缺陷复查报告——北区变电站

日期：2026年5月20日 | 项目编号：UW-2291

图1：地下室设备概览

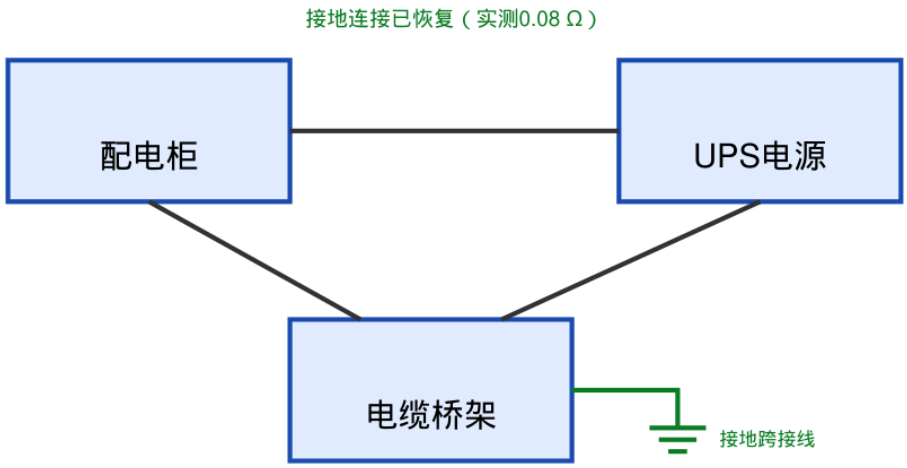
经现场核查，第1项缺陷已消缺：电缆桥架已加装16 mm²黄绿双色铜芯接地跨接线，实测接地导通电阻为0.08 Ω，满足不大于0.2 Ω的要求。第2项缺陷已整改完毕，出线间隔标识齐全、清晰。第3项缺陷尚未消缺。

第3项缺陷涉及UPS直流母线，相关工作须在UPS转旁路运行、相应馈线停电的条件下进行。根据运维单位报送的月度停电计划，2026年6月7日至6月10日为高考保电期，其间不安排计划停电。经甲乙双方协商，第3项缺陷的整改期限顺延至2026年6月15日。乙方应据此修订三措一案，经审批后于

停电前3个工作日向电网调度中心提交停电申请。停电申请获批后，倒闸操作及现场安全措施由运维单位负责实施，乙方人员不得擅自操作任何一次设备。
